**Presentazione di osservazioni relative alla procedura di:**

**ID: Codice procedura (ID\_VIP/ID\_MATTM): 12691**

**“Progetto di un impianto eolico denominato “Pitigliano” ubicato nei comuni di Pitigliano (GR) e Sorano (GR) costituito da 20 (venti) aerogeneratori di potenza nominale di 7,0 MW per un totale di 140,0 MW con relative opere connesse ed indispensabili”**

**IMMAGINE n. 7** Mappa della intervisibilità degli impianti eolici elaborata dall'Associazione nazionale Amici della Terra. La mappa non è aggiornata comunque rende molto bene dell'enorme impatto visivo creato dal cumulo degli impianti.

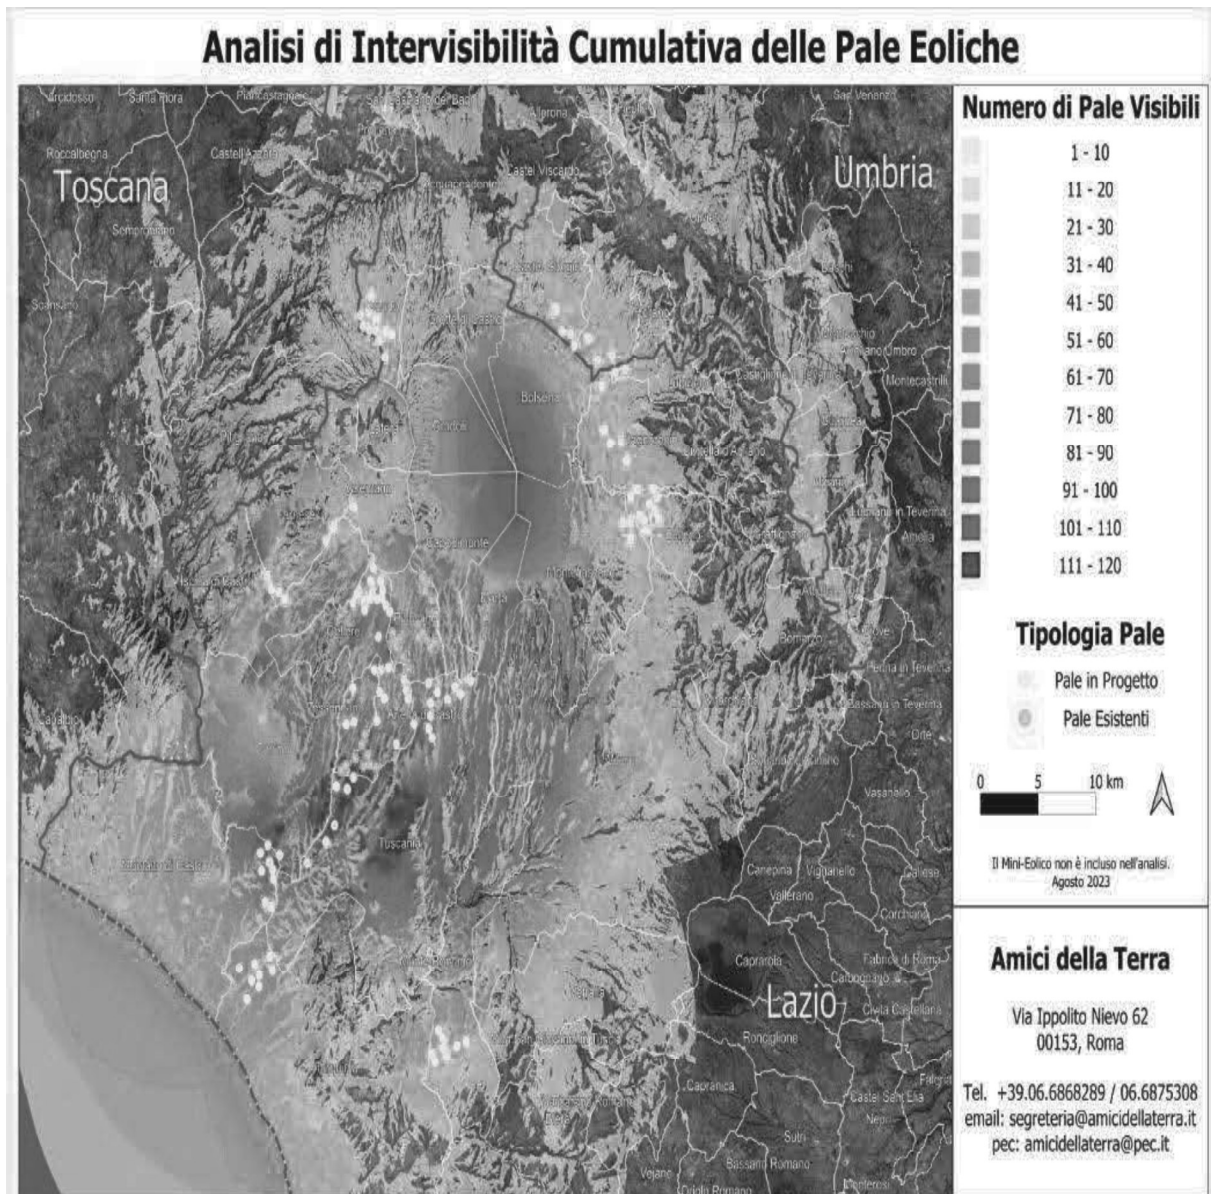
Se agli impianti eolici rappresentati qui sopra che non comprendono sia l'impianto eolico Pitigliano e le altre 14 pale del progetto eolico in verifica amministrativa sempre nel territorio di Pitigliano si aggiungono i migliaia di ettari (7000 fin'ora) di territorio occupato dagli impianti fotovoltaici e agrivoltaici e dalle altre tipologie appare chiaro il numero spropositato degli impianti FER nella bassa toscana e nella Tuscia.
